品番	SS261BNBL	品名	寒冷地用ヒーター付防露式手洗付密結形ロータンク	1 / 4
----	-----------	----	-------------------------	-------

衛生陶器補修品互換性情報

No. E0026

件名 タンク整流ジャバラについて

タンクふた底の違い

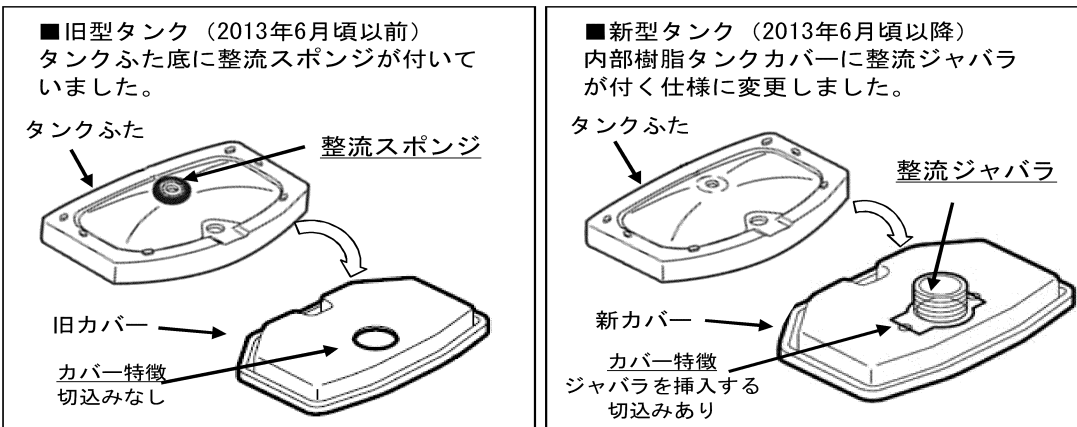
■対象製品のタンクふたには、ふた底に整流スポンジが付いているものと、付いていないものがあります。2013年6月頃から順次整流ジャバラ式に切り替えられています。
(新旧でカバー形状は異なりますが、整流ジャバラのみの取り替えは可能です)

- 現行製品は整流ジャバラ式に切り替わっていますので、整流スポンジは付いていません。
- 現在のタンクふた、陶器タンク式、内部樹脂タンク式、内部樹脂カバーのみの補修品には、整流ジャバラが付いていますので、補修の際、タンクふた底に整流スポンジが付いている場合は、はがして整流ジャバラ式に切り替えてください。
- 整流スポンジを付けたまま整流ジャバラ仕様のカバーを付けると、ふたが浮いてがたつきや漏水の原因となりますので、必ず整流スポンジは、はがしてください。
- 既に整流ジャバラが付いている製品に対して、補修品を手配すると整流ジャバラがだぶる場合があります。その場合は破棄ください。
